BUREAU DE LA CLE DU SAGE ESTUAIRE DE LA LOIRE

RÉUNION DU 14 NOVEMBRE 2024

Analyse technique de la proposition de rédaction modifiée

Carte des projets majeurs du GPMNSN pour la transition énergétique et la décarbonation et autres projets logistiques ou industriels

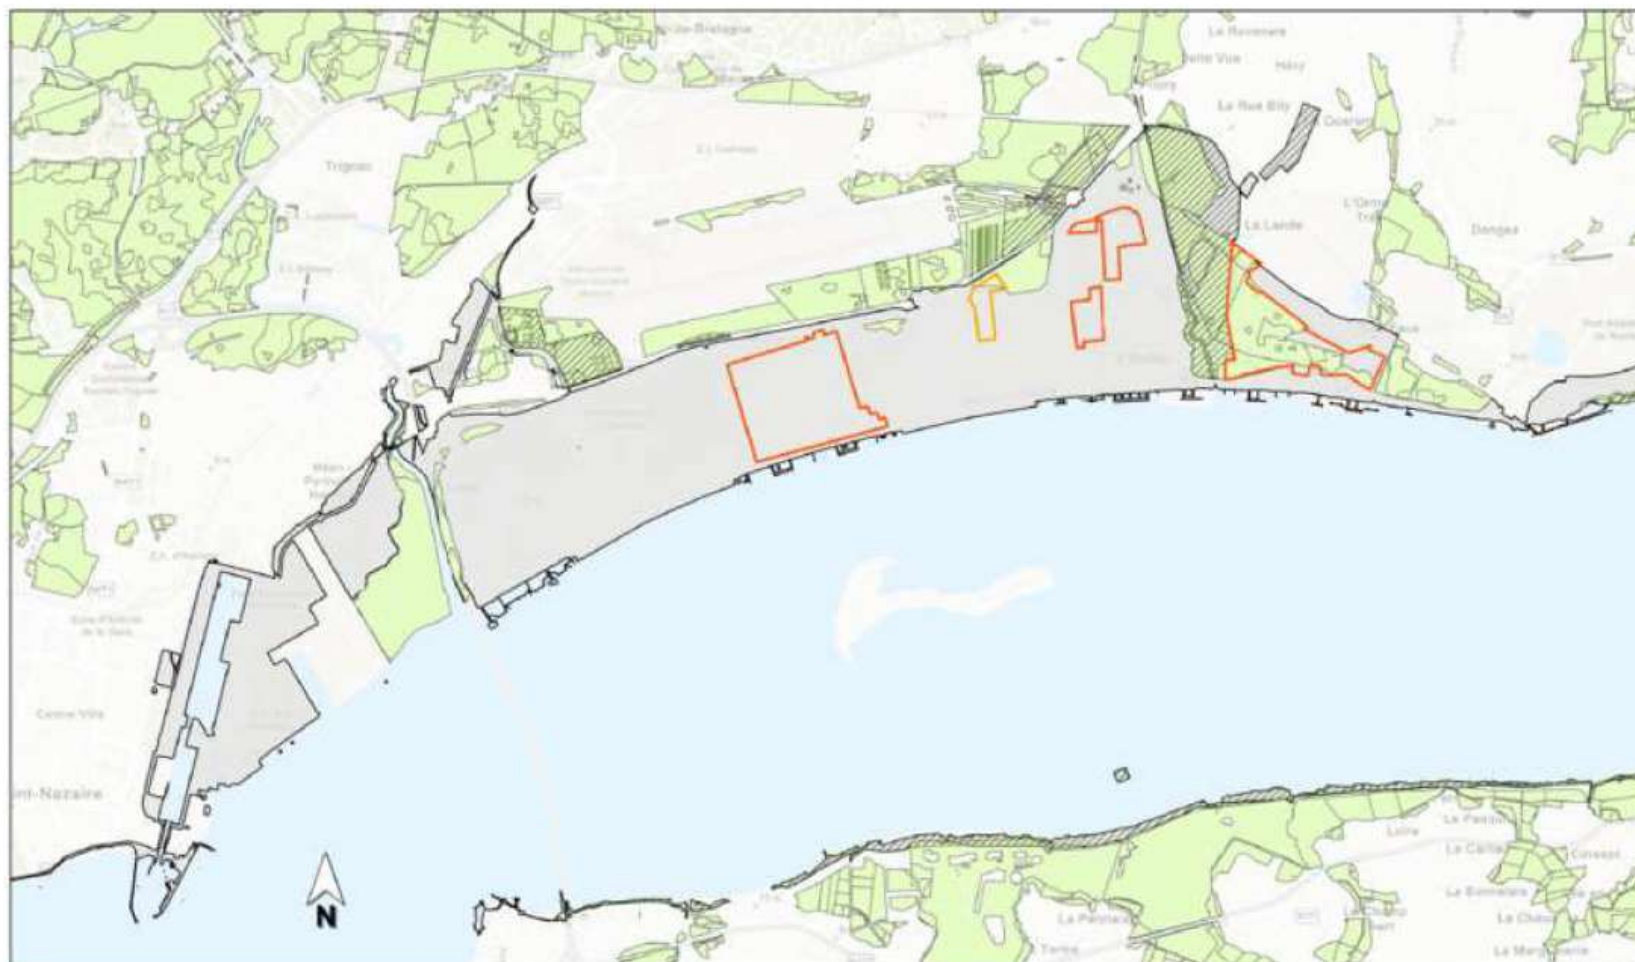
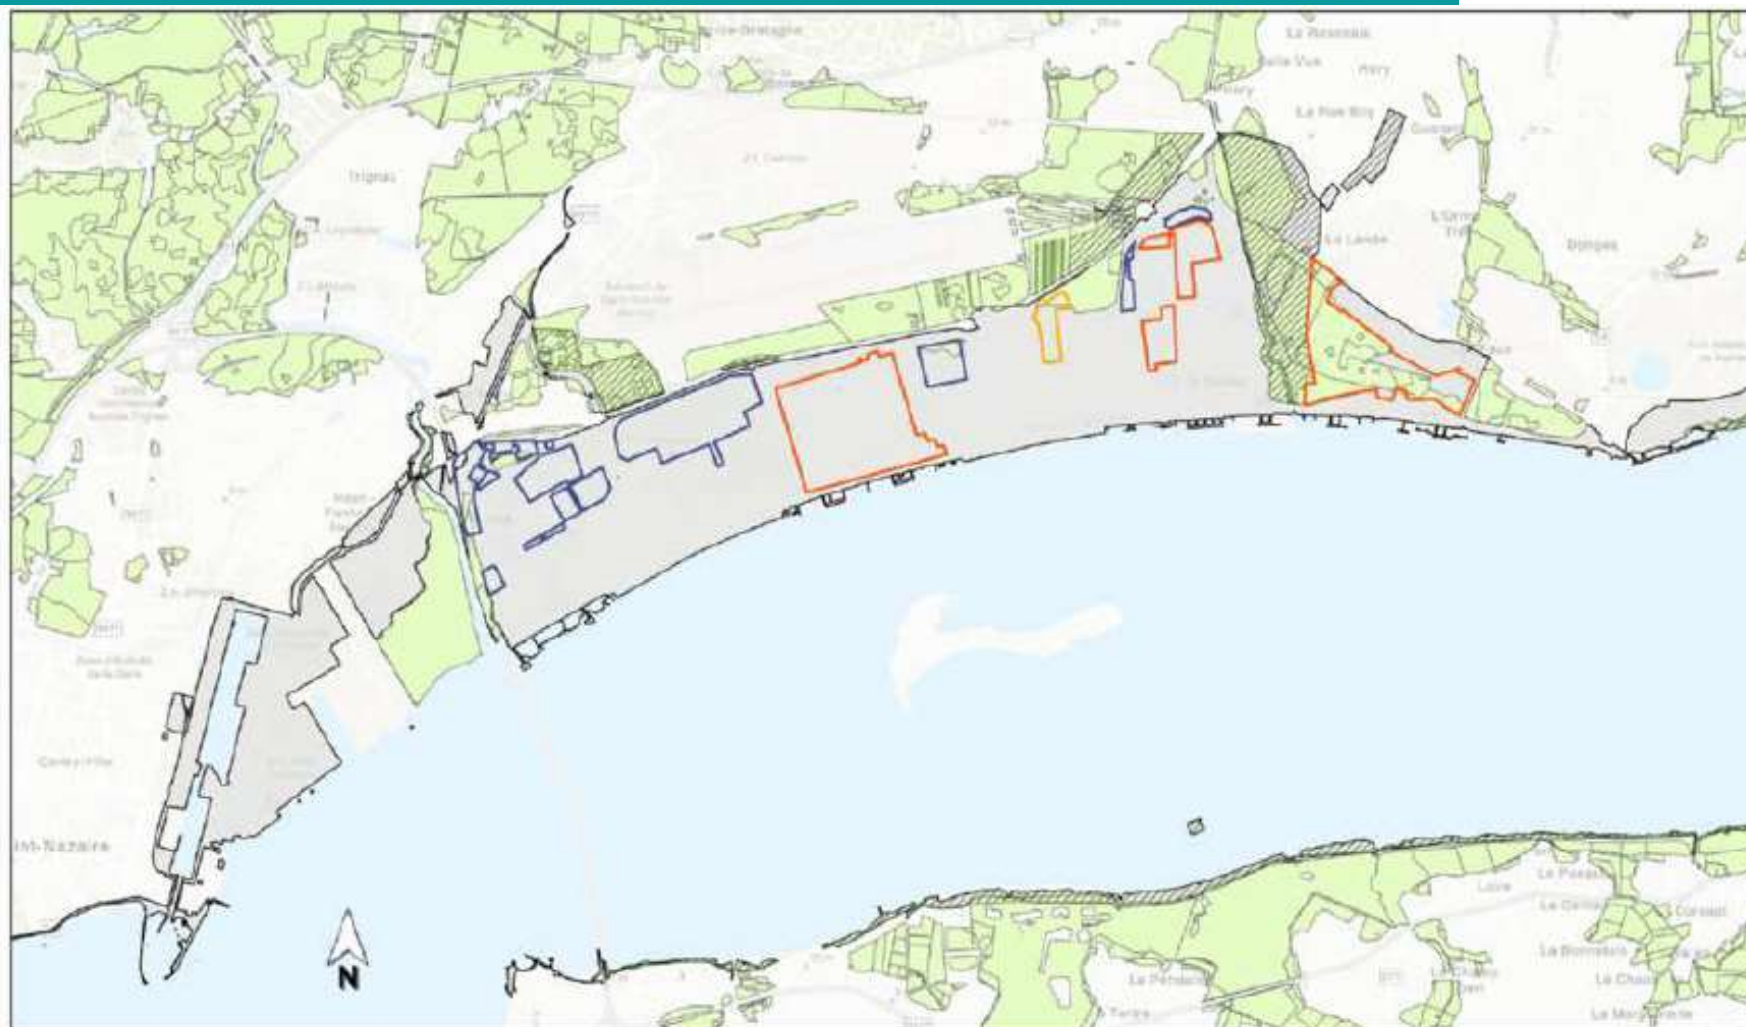
- Question de la CLE : quels sont les projets ciblés du Grand Port Maritime Nantes Saint-Nazaire ?
- Réponse du GPMNSN apportée au bureau de la CLE du 10 octobre 2024
